リコール届出一覧表

リコール届出番号	4129	リコール開始日	平成29年10月23日
届出者の氏名又は名称	東プレ株式会社 問合せ先：品質管理部 代表取締役社長 内ヶ崎 真一郎 TEL：0285-56-3652		
不具合の部位（部品名）	縦根太固定用Uボルト		
基準不適合状態にあると認める構造、装置又は性能の状況及びその原因	冷蔵冷凍車の縦根太とシャーシフレームを固定しているUボルト（以下、「縦根太固定用Uボルト」という。）において、取付位置が不適切なため、悪路走行時に、後軸の左側リーフスプリングを固定しているUボルト（以下、「リーフ固定用Uボルト」という。）が干渉することがある。そのため、そのままの状態で使用を続けると、縦根太固定用Uボルトとリーフ固定用Uボルトが破損し、リーフスプリングがずれて、最悪の場合、走行安定性が損なわれるおそれがある。		
改善措置の内容	全車点検を実施し、縦根太固定用Uボルト及びリーフ固定用Uボルトが干渉しているものは、各Uボルトを新品に交換のうえ、縦根太固定用Uボルトを車軸後方に移設する。また、干渉していないものについては、縦根太固定用Uボルトを車軸後方に移設する。		
不具合件数	12件	事故の有無	なし
発見の動機	市場からの情報による。		
自動車使用者及び自動車分解整備事業者等に周知させるための措置	<ul style="list-style-type: none"> ・ 使用者：ダイレクトメールまたは直接訪問により通知する。 ・ 自動車分解整備事業者：日整連発行の機関紙に掲載する。 ・ 改善実施済車には、運転者席側ドア開口部のドアストライカー付近にNo.4129のステッカーを貼付する。

改善箇所説明図

干渉発生箇所詳細図

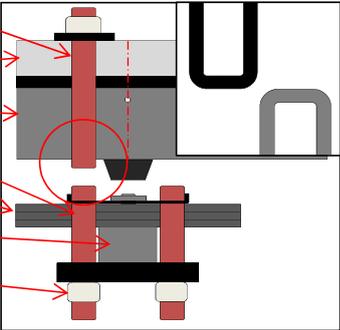
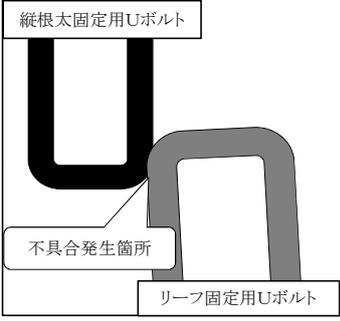
不具合発生箇所

【不具合発生部位】
 冷蔵冷凍車の縦根太とシャーシフレームを固定しているUボルト(以下、「縦根太固定用Uボルト」という。)において、取付位置が不適切なため、悪路走行時に、後軸の左側リーフスプリングを固定しているUボルト(以下、「リーフ固定用Uボルト」という。)が干渉することがある。そのため、そのままの状態で使用を続けると、縦根太固定用Uボルトとリーフ固定用Uボルトが破損し、リーフスプリングがずれて、最悪の場合、走行安定性が損なわれるおそれがある。

改善の内容

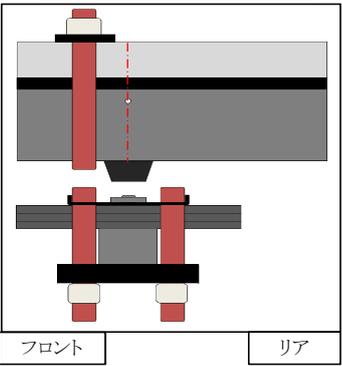
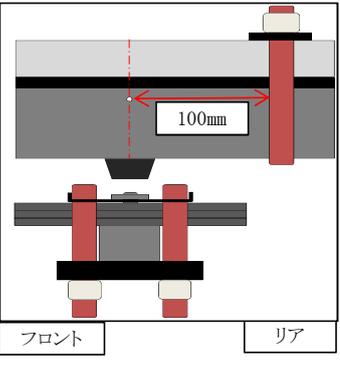
悪路走行時に干渉するおそれがある

Uボルトを車軸後方に移設する

100mm

【改善の内容】
 全車点検を実施し、縦根太固定用Uボルト及びリーフ固定用Uボルトが干渉しているものは、各Uボルトを新品に交換のうえ、縦根太固定用Uボルトを車軸後方に移設する。また、干渉していないものについては、縦根太固定用Uボルトを車軸後方に移設する。
